YARA CRUZ ALTA CZB1

ANÁLISE DE RISCO - HAZARD RATING NUMBER

(conforme exigência do subitem 12.39 alínea "a" da NR-12)

Tipo de serviço: Análise de Risco - HRN

EMPRESA: YARA BRASIL - CRUZ ALTA - (RS)	DATA: 02/05/2016
EQUIPAMENTO: 10-MO-01	AUDITOR: João D. / Ronaldo J.
DESCRIÇÃO: MOINHO DO PRODUTO (Mistura)

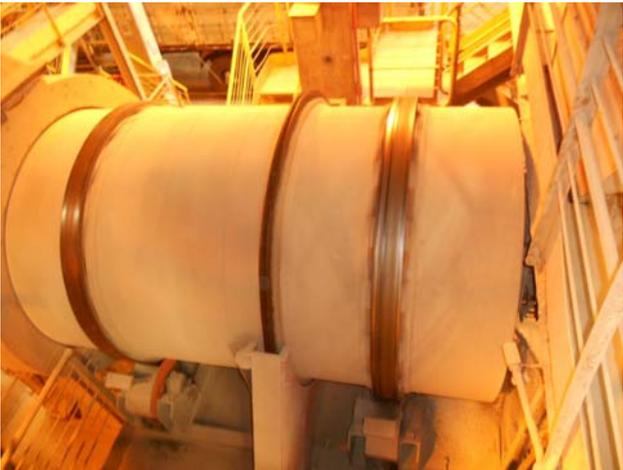
Infração	Subitem	Situação Atual:
		Descrição
I-4	12.47	Transmissão do equipamento encontra-se exposta.
I-3	12.49 "i"	Proteção da transmissão possui aberturas que permitem acesso à zona de perigo do equipamento.
I-1	12.122 "a1"	Cor da proteção do equipamento não está adequada à Norma.
I-2	12.116 12.117 12.119 12.119.1	Falta sinalização sobre os riscos existentes na operação do equipamento.

Recomendações de segurança para redução do risco:	Referência Normativas:
<p>Necessário instalar proteção fixa integral de modo a impedir o acesso à zona de perigo do equipamento.</p> <p>Necessário instalar proteção que impeça o acesso por todos os lados à zona de perigo do equipamento.</p> <p>Necessário adotar cor amarela para proteções fixas e móveis dos movimentos perigosos dos equipamentos.</p> <p>Adequar sinalização sobre os riscos existentes na operação do equipamento.</p>	<p>NBR ISO 12.100:2013</p> <p>NBR NM ISO 13.852:2003</p> <p>NBR NM ISO 13.853:2003</p> <p>NBR NM ISO 13.854:2003</p>
